# **RAPPORT D'ENQUETE PUBLIQUE**

**Projet de restructuration et de réaménagement de sept bâtiments pour  
leur affectation à un Hôtel sur une partie de l'ancien site  
du Ministère des Armées 231 Boulevard Saint-Germain à Paris (7<sup>ème</sup>)  
Demande d'autorisation environnementale Loi sur l'eau**

**RAPPORT, CONCLUSIONS ET AVIS DU COMMISSAIRE ENQUÊTEUR**  
**22 décembre 2022**

**Figure 1. Plan de repérage de l'implantation**

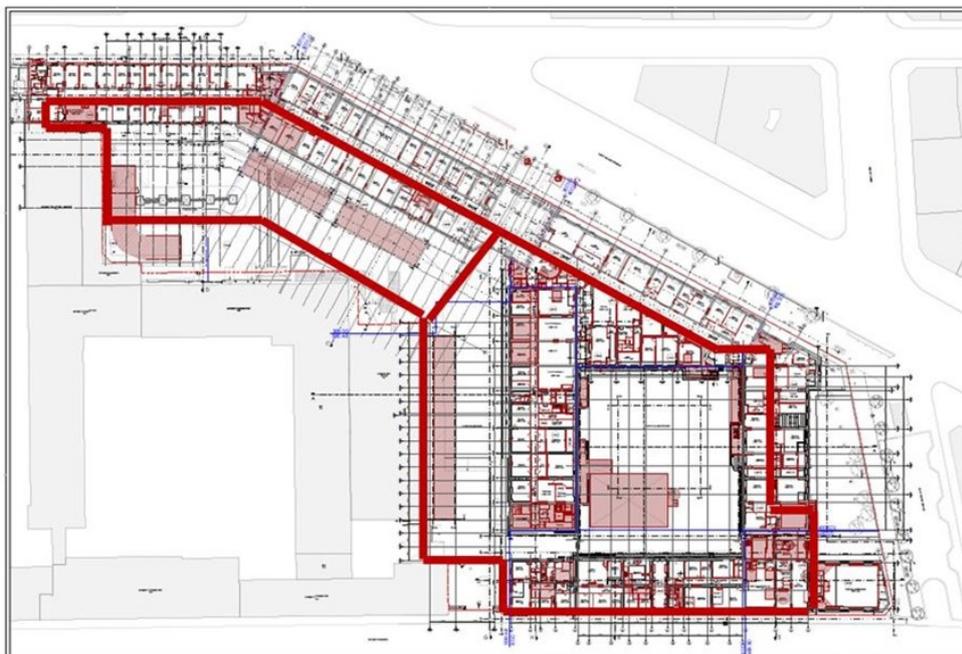
### 2.1.1.1 Préciser l'implantation du périmètre de la jupe injectée périmétrique - dont l'emprise est prévue sur une surface de 8 000 m<sup>2</sup>- afin d'évaluer la localisation des nuisances liées à sa réalisation ;

Au niveau de la cour des Archives, la jupe sera implantée au droit de la mitoyenneté Constellation/RIVP le long des façades Est du bâtiment de logements et de la crèche. Ces riverains seront donc directement impactés par la mise en place de cette jupe ainsi que par les travaux de terrassements et de forage nécessaires pour la réalisation du rabattement de nappe.

L'implantation du périmètre de la jupe injectée périmétrique est assez similaire à l'emprise du 1er sous-sol bas (cf. figure 1)
